Assumpte: Informe sobre diferents aspectes relacionats amb la prevenció de riscos laborals i la seguretat l'estat actual de les dependències de la Policia Local ubicats en la planta baixa de l'edifici situat a l'Av. Catalunya, 74 de Santa Margarida i els Monjos 08730, Barcelona.

Data redacció; 05 de febrer del 2026
Data de visita; 04 de febrer del 2026 11.00 hores.

Diferents llocs del centre de treball on es pot veure que el cablejat està sense recollir

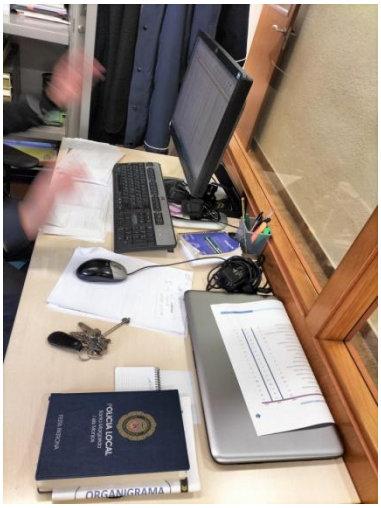
Pràcticament la totalitat dels despatxos, zona de recepció, etc... es pot veure que sota les taules hi ha el cablejat està sense recollir. Per un costat, pot generar caigudes al mateix nivell, per altre, contactes elèctrics, a més de problemes de lipoatròfia o altres malalties relacionades amb l'electromagnetisme, sobre tot en les treballadores dones, ja que aquesta malaltia professional afecta sis cops més a les dones que als homes. També es va poder comprovar, que degut a la manca d'espai en el centre de treball, hi ha caixes sota les taules.

03.07. Passos insuficients

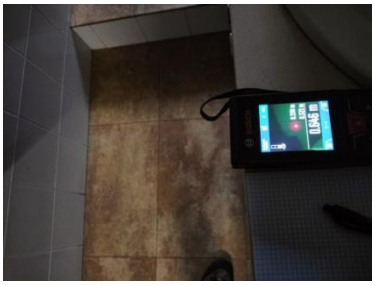
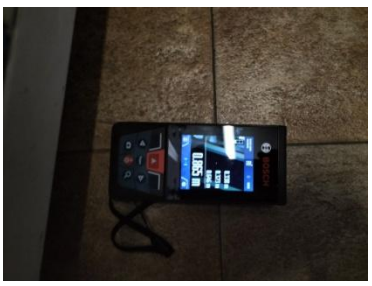
Degut a l'amuntegament per la manca d'espai els passo entre les diferents despatxos, sales, vestidors, etc.. són inferiors a **90 cm**. En alguns punt no arriba ni a 60 cm. de zona de pas.

Imatges esquerra on es poden veure les lleixes sense collar, costat dret, caixes sota les taules per manca d'espai.

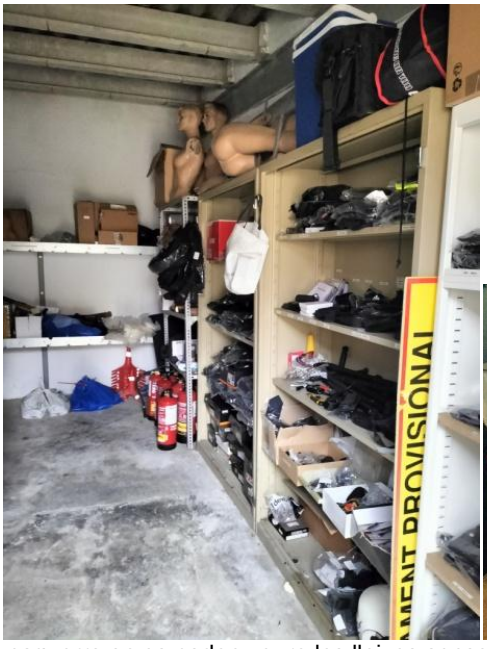
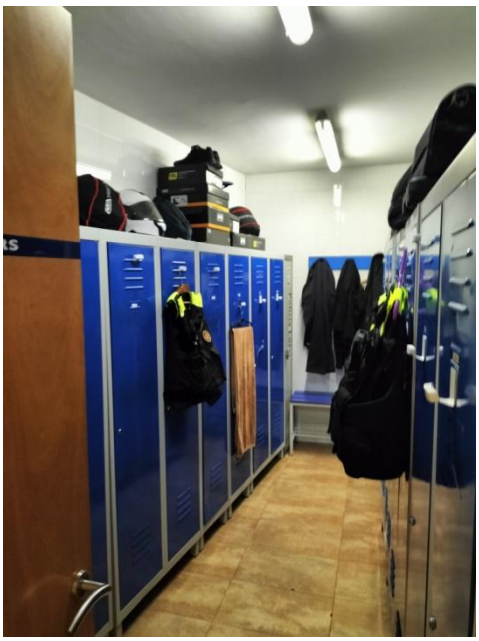
Davant de la manca d'espai hi ha caixes sota les taules, l'armer fa funcions d'arxiu, el magatzems de material i vestuari, les lleixes no estan collades a la paret amb el conseqüent risc de caiguda d'objectes.

Costat esquerra porta actual de garjola, costat dret exemple de porta que consta en la instrucció 11/2015 hi ha diversos models i com s'han d'instal·lar per evitar que les persones s'autolesionin.

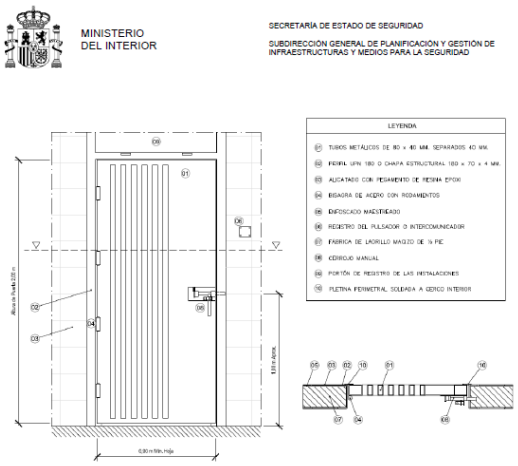
La sala de detinguts no compleix criteris de seguretat per garantir que les persones privades de llibertat no s' auto lesionin. Per un costat, la porta no compleix amb l' instrucció d'àrees de detinguts de la Secretaria d'estat del Ministeri de l'Interior 11/2015. Per altre, cal que l'interior disposi de il·luminació per tal que en tot moment la persona custodiada pugui estar supervisada pels i les agents, ha de disposar de servis higiènics, etc... cal doncs, disposar d'una sala de detencions amb concordança amb la seguretat de les persones privades de llibertat.
